Nos réf. : CL/MV300117/023
Affaire suivie par : Céline LEROUX
celine-eve.leroux@developpement-durable.gouv.fr
Tél. : 03 85 21 85 00 – **Fax :** 03 85 21 85 10
Objet : Installation de stockage de déchets non dangereux
exploitée par le SMET 71 à Chagny
Réf. : Porter à connaissance du 30 novembre 2016 complété le 23 janvier 2017
PJ : Projet de prescriptions complémentaires

RAPPORT DE L'INSPECTION DE L'ENVIRONNEMENT - INSTALLATIONS CLASSEES -

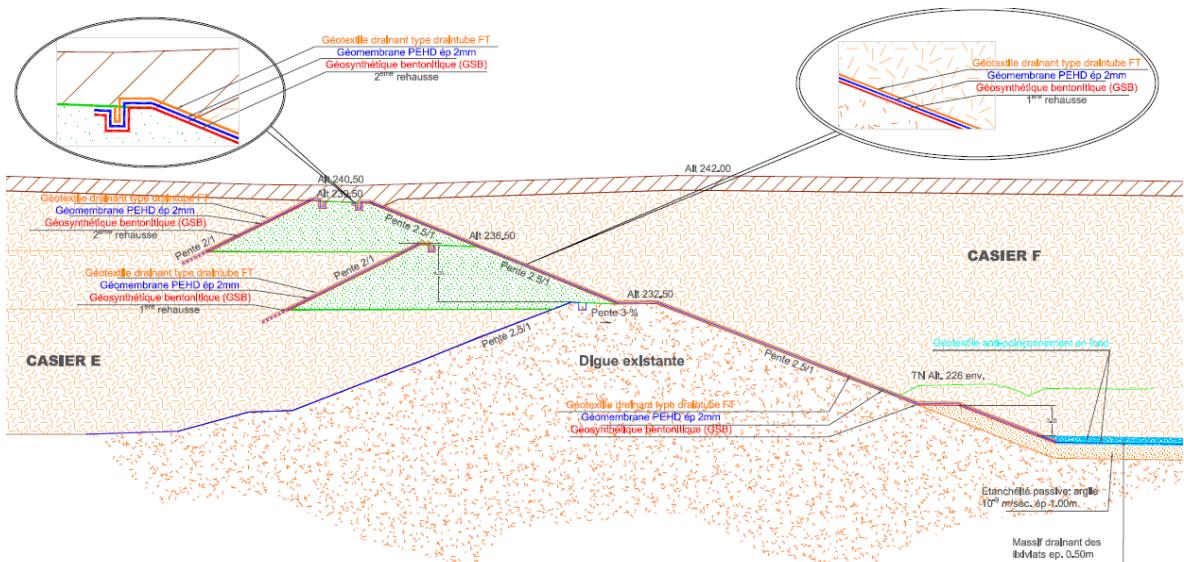
Les modifications consistent en :

- supprimer le dôme commun aux casiers E3-E4 et F qui rendait la tête de digue commune aux casiers E3-E4 et F, équivalente à un fond de casier pour le casier F ; or, elle ne répond pas aux prescriptions de l'arrêté ministériel du 15 février 2016, notamment en terme de perméabilité de fond de casier,

- rehausser la digue périphérique du casier E3-E4,
- réaliser un dôme commun entre les deux alvéoles du casier E3-E4.

Le casier E3-E4 avait une côte finale à 239 m NGF. Dans le cadre de la modification proposée, elle passe à 241,35 m, mais reste dans la limite de la côte finale maximale du dôme de couverture autorisée et fixée à 242 m NGF. La côte finale du casier F n'est pas modifiée et demeure à 241,50m NGF.

Une étude de stabilité de la digue Nord du casier E3-E4 a été jointe au porter à connaissance remis ; elle conclut à la stabilité à long terme de l'ouvrage modifié par les réhaussements.
